Dodatek č. 7

ke Smlouvě o dílo č. j. MCBS/2018/0068545/KURJ

KRYCÍ LIST
Dodatek č.7

"Kounicova 1,3,5,7,9 - oprava obvodového pláště budovy, dvora a sklepů"

Kounicova 1 - stavební úpravy dvora pod terasou FAZE II

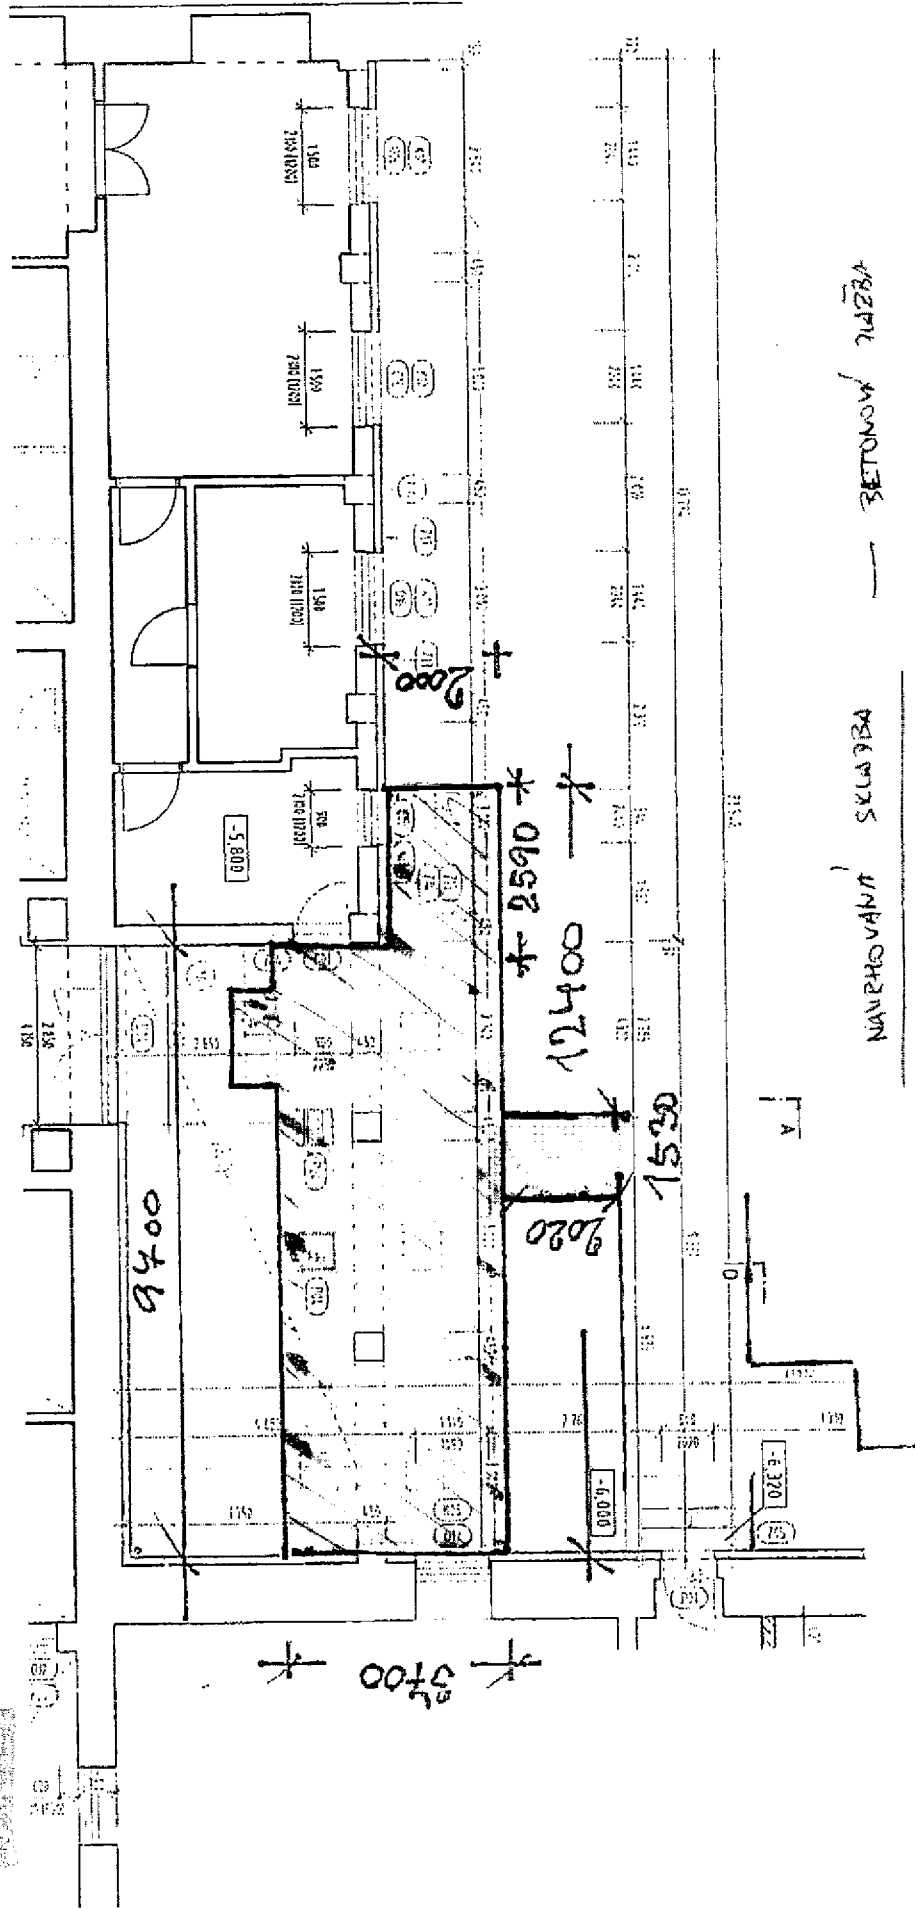
Protokol o změně díla**změnový list číslo 37**Stavba: **Kounicova 1,3,5,7,9 – oprava obvodového pláště budovy, dvora a sklepů**Objekt: **SO 01 – Kounicova 1**Objednatel: **Statutární město Brno Městská část Brno – Střed**Zhotovitel: **Metrostav a.s.**Projektant: **DEA****Změna: Dvůr pod terasou – stavební úpravy FAZE II**

POPIS ZMĚNY	Popis změny: Na základě dodatečného požadavku investora za účasti TDI a GZ bylo rozhodnuto o provedení změny technického řešení stavebních úprav v prostoru dvora pod terasou. Danými pracemi dojde k sjednocení materiálového provedení dotčených ploch a ke zlepšení možného využití.		
	Způsob projekčního zpracování :		
CENA	vliv změny na náklady stavby: zvýšení ceny		
	ocenění změny předložil: [redacted]		ve formě: Rozpočtu
	náklady na změnu	vicepráce	méněpráce
	stavební náklady	114 430,45 Kč bez DPH	-23 798,64 Kč bez DPH
	projekční náklady		
	úprava smluvní ceny: ANO		
	dosud platná cena dle SOD : 98 216 539,52 Kč bez DPH		
	zvýšení: 114 430,45 Kč bez DPH		
	snížení: -23 798,64 Kč bez DPH		
	nová cena: 98 307 171,33 Kč bez DPH		
	odsouhlasení nákladů na změnu:		Datum
	zhotovitel: Metrostav a.s.		17.10.2019
	objednatel (investor, uživatel)		17.10.2019
	TDI:		17.10.2019
GP:		17.10.2019	
TERMÍNY	Termín předání PD změny:

VYBOUEVANÍ ROČNÁ

URAVOVANÍ ROČNÁ (ZHR. DLAŽBA)

NÁHRNOVANÍ SKLAŽBA — BETONOVÁ DLAŽBA

70330
OCEBANNÁ
HI ASF. TÁSY
BETONOVÁ PĚSRA 9 KAP. SÍTI

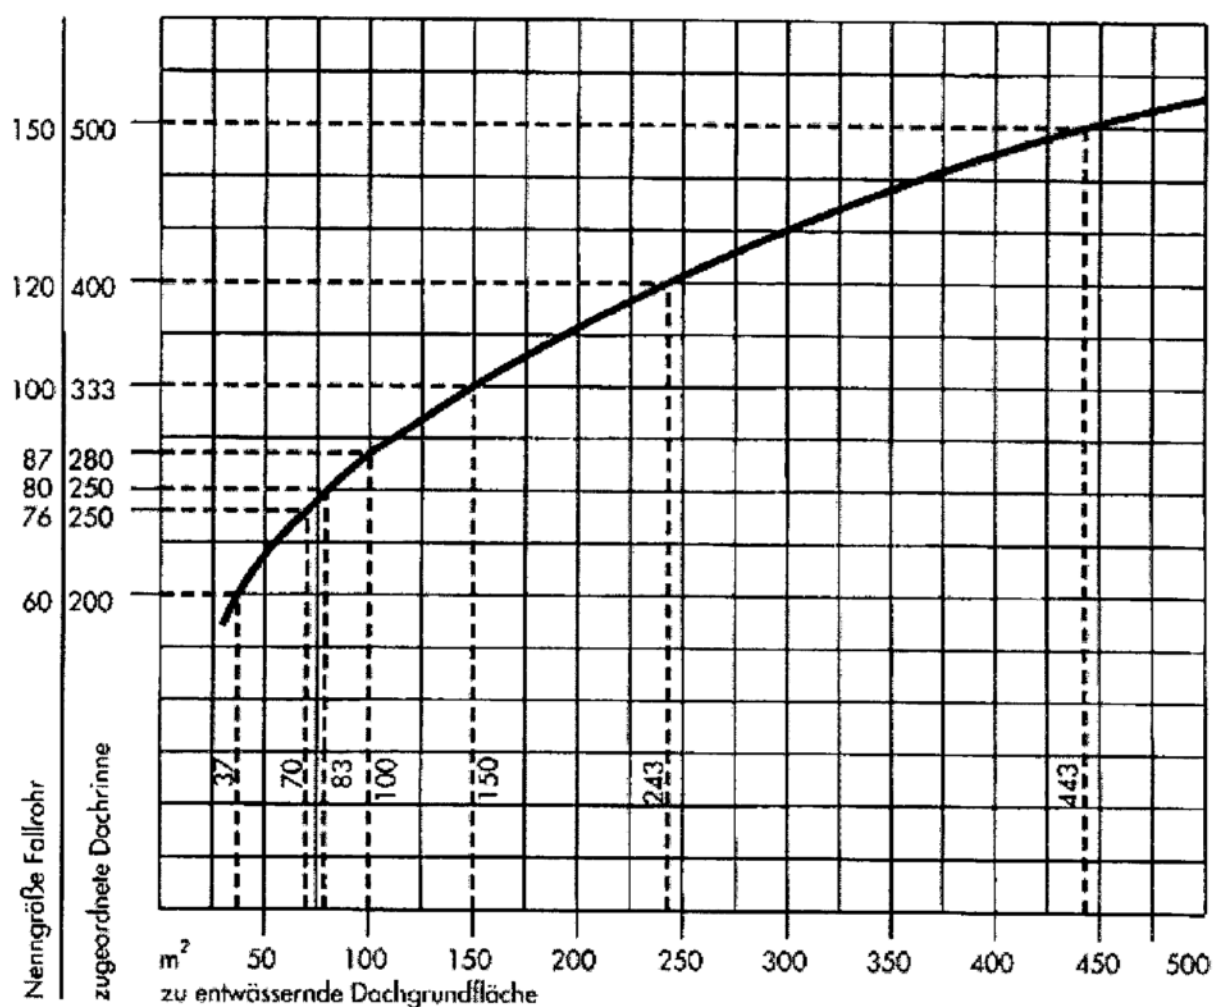
Dle úkolu ze zápisu č. 49.1 (přetékání okapu v „holubím dvoře“) posílám zjištěné nedostatky a způsob řešení, které zítra na stavbě probereme osobně.

Půdorysná plocha střechy odvodňovaná do této části je cca 330 m²

$Q = 0,03 \times 330 \times 1 = 9,9$ l/s

V projektu je uvažována s okapem $d=160$ mm a se svodem $\varnothing 120$ mm co předpokládám odpovídá provedení na stavbě. Namontovaná soustava okapu a svodu je pro maximální plochu střechy 250m².

Prvotní problém který nám problém způsobuje je špatné provedení okapničky, co se pozici týká nad okapem.

Měla by být osazená v pozici 1/3 až 1/4 od vnitřního líce reálně na stavbě skoro po celé délce okapu je asi v 1/2.

Dle tabulek v příloze zjistíme že na dané množství vody by bylo třeba osadit:

- A) okap $d=250$ mm a svod $\varnothing 120$ mm
- B) okap $d=160$ mm a 2x svod $\varnothing 120$ mm + nadstavění (dle viz příloha varianta 1)
- C) zajištění zpomalení odtoku dešťové vody ze střechy (kačírek, zelená střecha)
